Dossier des associations ECC et ACDER pour l'enquête publique complémentaire du parc de Charente Limousine à l'attention de M. Orvain, commissaire enquêteur

Quoi de neuf par rapport à l'enquête publique de mars 2016 ? Pas suffisamment de choses pour nécessiter une enquête complémentaire et pour modifier l'opinion des habitants et des municipalités sur ce projet.

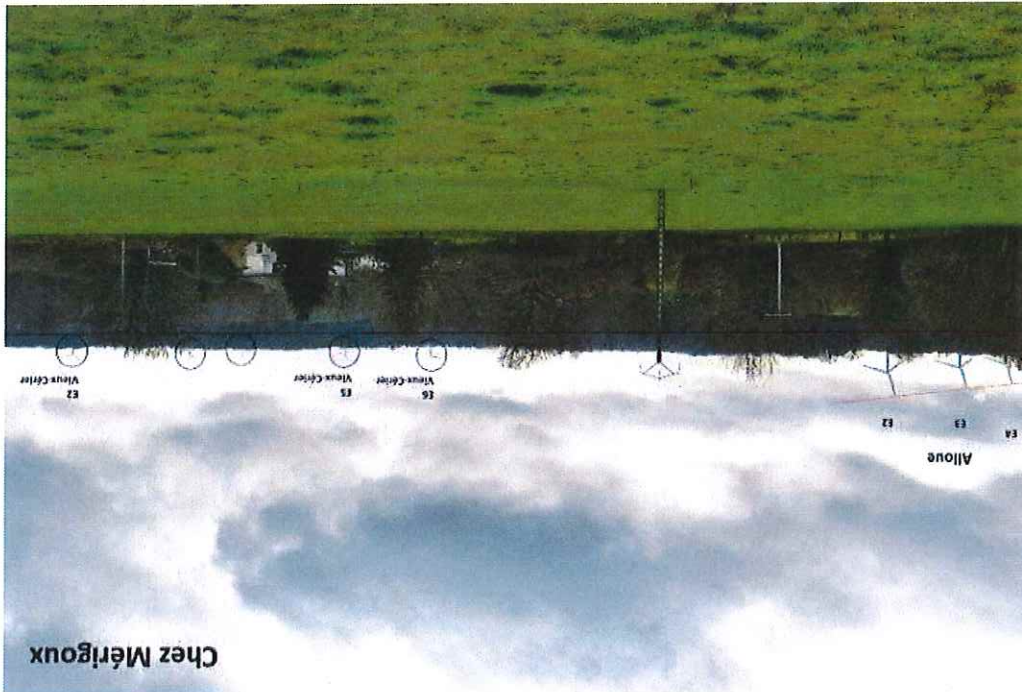
En fait, voici la carte des parcs installé ou en cours d'installation rien qu'au sud d'Alloue (St Coustant-Vieux Cèrier- Champagne-Mouton, Turgon, Saint Laurent de Cèris et Ambernac) : le parc de Saint Laurent de Cèris est à 1,8 km du parc d'Alloue ! Et le parc du Confolentais est à 3 kms.

Où faudra-t-il aller chercher, au milieu des 30 éoliennes de ces 5 parcs, l'*espace de respiration* promis par le promoteur ?

Un exemple de covisibilité : Chez Mérigoux

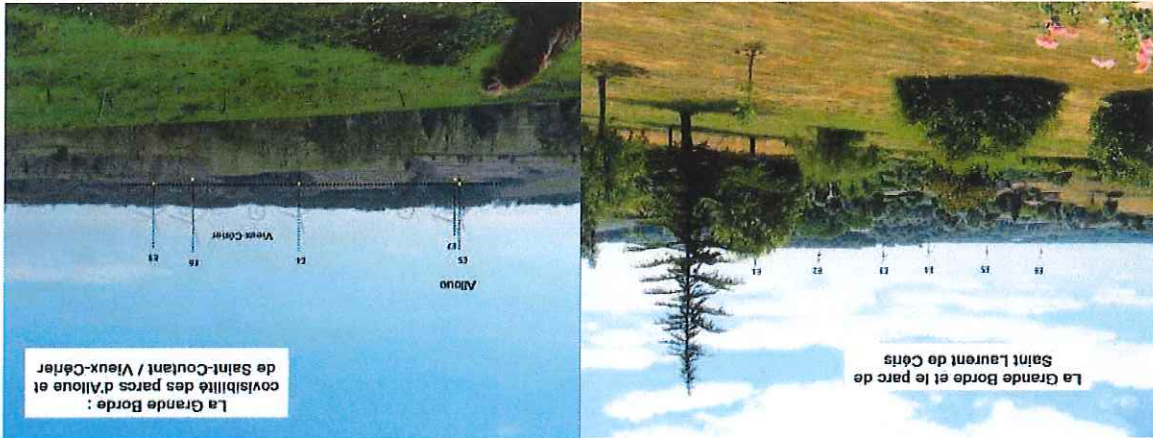
A - Il y a **covisibilité** de deux parcs lorsqu'on peut les apercevoir en même temps. On peut donner un exemple de cette covisibilité entre le parc d'Alloué et celui de Saint-Coutant, Vieux-Cérier et Champagne-Mouton, au travers d'un photomontage: le hameau **Chez Mérigoux**, au nord d'Alloué, à 5 km de l'éolienne E3 du projet. Bien que le parc du Confolentais soit à 8kms, on en distingue parfaitement les éoliennes.
